**Всемирный форум для согласования правил
в области транспортных средств**

174-я сессия

Рассмотрение проектов поправок к существующим
правилам ООН, представленных GRB**Предложение по дополнению 3 к поправкам серии 03
к Правилам № 51 ООН (шум, производимый
транспортными средствами категорий M и N)****Представлено Рабочей группой по вопросам шума***

Дополнение 3 к поправкам серии 03 к Правилам № 51 ООН (шум, производимый транспортными средствами категорий М и N)

Рис. 2: График для выявления необходимости в проведении испытания на кондиционирование глушителя

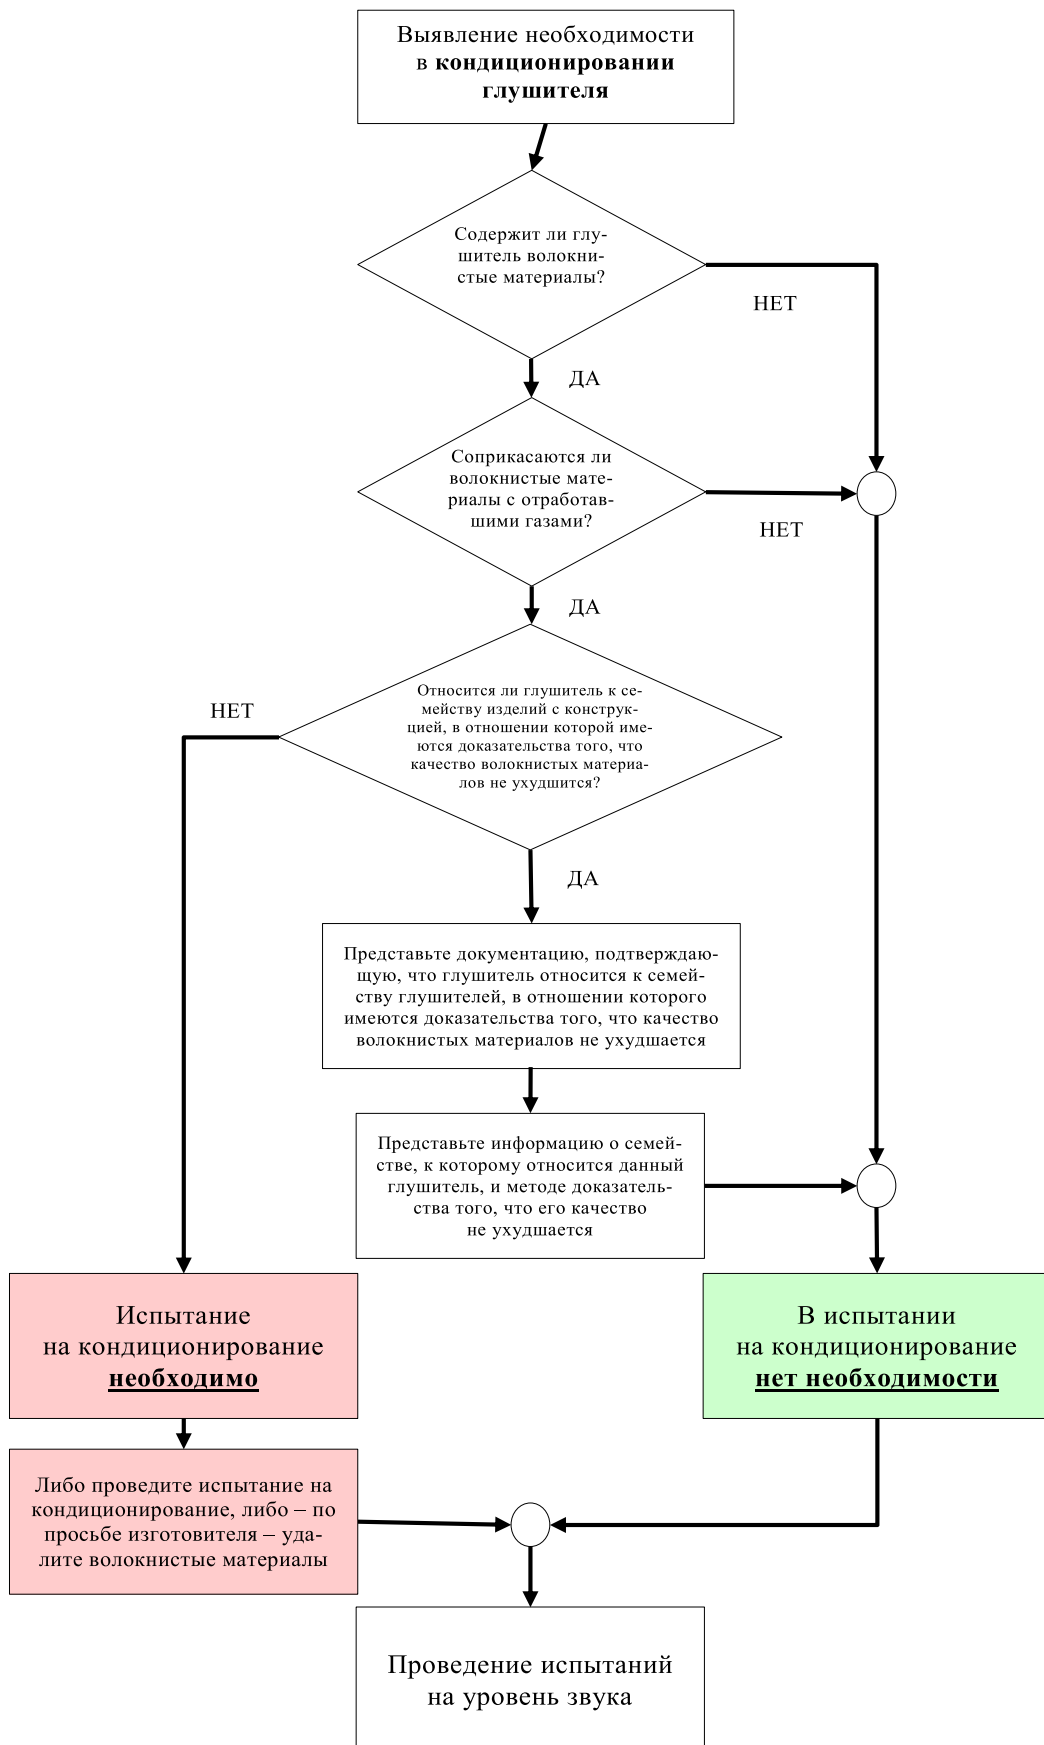
Если одно из этих условий не выполнено, то систему глушителя в сборе или ее элементы подвергают обычному кондиционированию с использованием одной из трех схем установки и процедур, описанных ниже, либо – по просьбе изготовителя – глушитель освобождают от волокнистых материалов».

Добавление, включить следующий новый график:

«2.2.6 Если транспортное средство оборудовано системой выпуска, содержащей волокнистые материалы, то в этом случае до испытания может потребоваться соответствующее испытание на кондиционирование. При этом должны выполняться положения пункта 1 приложения 4 наряду с требованиями, указанными на графике (рис. 2) в добавлении к приложению 4».
